Da: rettore <rettore@pec.unifi.it>
Inviato: venerdì 30 ottobre 2015 20:54
A: DGSalvanguardia.Ambientale@PEC.minambiente.it
Oggetto: Nuove osservazioni al procedimento di valutazione di impatto ambientale cod. (ID_VIP) 2980 - Aeroporto "A. Vespucci" di Firenze - Master Plan Aeroportuale 2014-2029
Allegati: Osservazioni 30-10-2015.pdf

Prot. n.145274- Pos.II/1
Del 30 Ottobre 2015
Allegati 5

Oggetto: Procedimento di valutazione di impatto ambientale cod. (ID_VIP) 2980 – Aeroporto “A. Vespucci” di Firenze - Master Plan aeroportuale 2014-2029 – Nuove osservazioni dell’Università degli Studi di Firenze

Figura 3.1. Piani di rischio per la pista di progetto, dal Masterplan 2014-2029, Tavola 25.

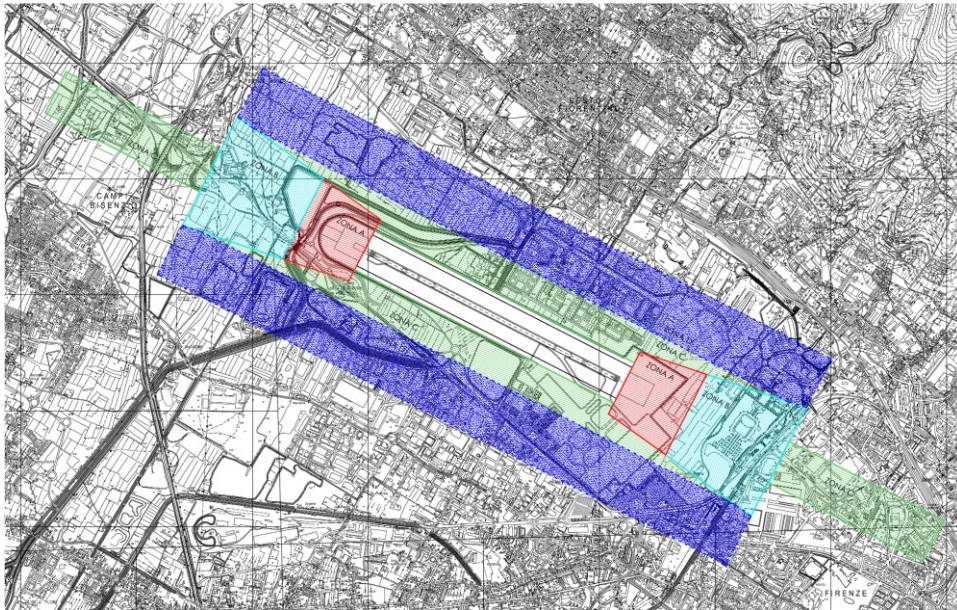
Si ricorda che la normativa dell'ENAC sul rischio esclude la presenza di obiettivi sensibili di questa tipologia in una zona di tutela di tipo C.

Nel Master Plan 2014 – 2029 oggetto della presente procedura di VIA viene riportata una mappa delle zone di rischio (Tav. 25), definita secondo le prescrizioni del Codice della navigazione e del Regolamento ENAC per la costruzione degli aeroporti. Dalla mappa si evince la presenza in zone soggette a rischio elevato di numerosi obiettivi sensibili, così come definiti dal Regolamento ENAC: si notano in particolare un distributore di carburante in zona A; la Scuola Allievi Marescialli dei Carabinieri in zona B; più della metà degli edifici del Polo Scientifico e tecnologico dell'Università degli Studi di Firenze (comprendenti le aule, i Dipartimenti e i più prestigiosi centri di ricerca internazionali) in zona C, ad una distanza di circa 300 metri dall'asse mediano della nuova pista; i restanti edifici del Polo in zona D. Inoltre, vaste aree residenziali o comunque con una densità di popolazione elevata ricadono in zone di rischio B e C (si veda la relazione **all. D**).

Figura 3.4. Rotte di sorvolo della città di Firenze in caso di mancato atterraggio/avvicinamento. Dalla 06_RS_ENAV_2015 che compone il Masterplan.

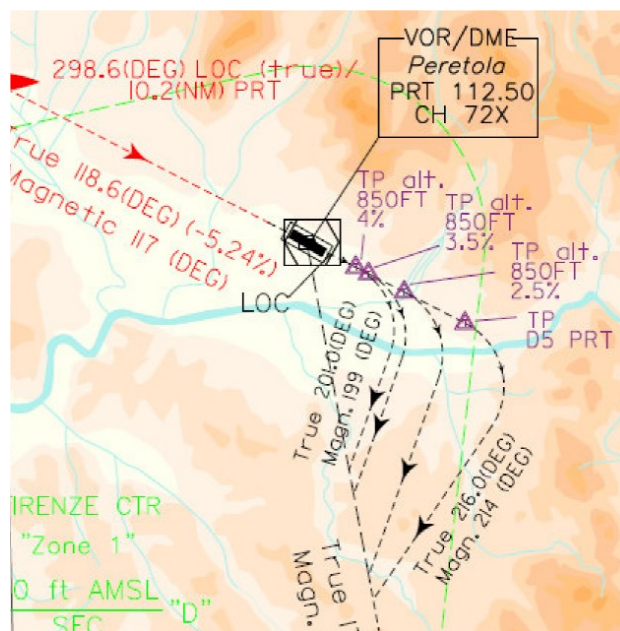
La relazione 06_RS_ENAV_2015 che compone il Masterplan riportava, a pag. 22, varie rotte possibili di sorvolo della città di Firenze su una carta di uso aeronautico, di cui si è riportato un dettaglio in Fig. 3.4. Si nota che tale carta rappresenta l'unica informazione quantitativa che viene data in tutto il Masterplan/SIA sulla rotta di sorvolo. Le varie rotte hanno tutte il turning point ad un'altezza di 850 ft, ovvero circa 300 m; questo dato che mette in dubbio l'affermazione fatta riguardo alla *quote elevate rispetto a terra*. Inoltre, sarebbe stato necessario riportare la rotta ottimale menzionata con maggior dettaglio su una mappa a più grande scala, in modo da apprezzare con la dovuta precisione l'affermazione riguardo al *sorvolo dei limiti settentrionali della città, senza interessamento del centro cittadino*. Non si comprende inoltre cosa rappresentino le altre rotte di sorvolo di Firenze raffigurate nella carta. Si ritiene necessario che venga chiarita la loro esatta funzione.

Figura 6 Dettagli della pista - Masper Plan 2014-2029 (Tav. 22)

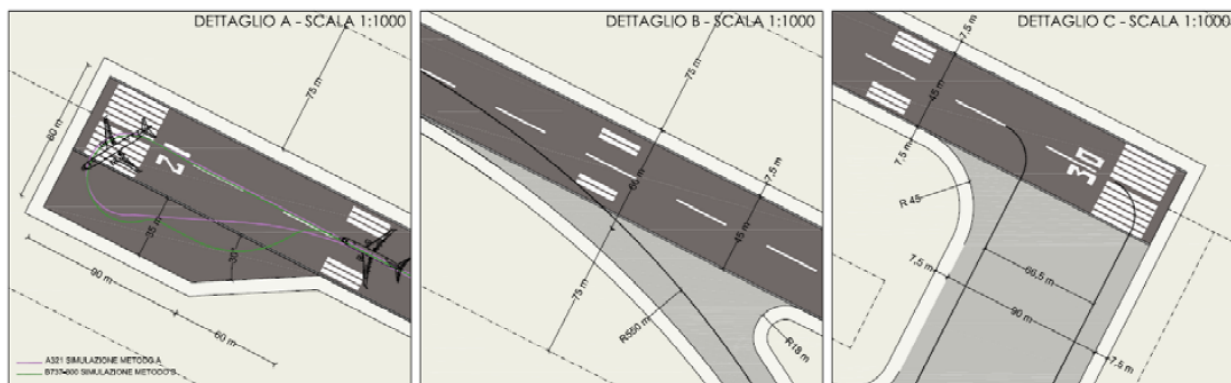
3) A pag. 39 del progetto definitivo sopra citato è riportata la seguente figura con i dettagli della pista (contenuti anche in altri elaborati):
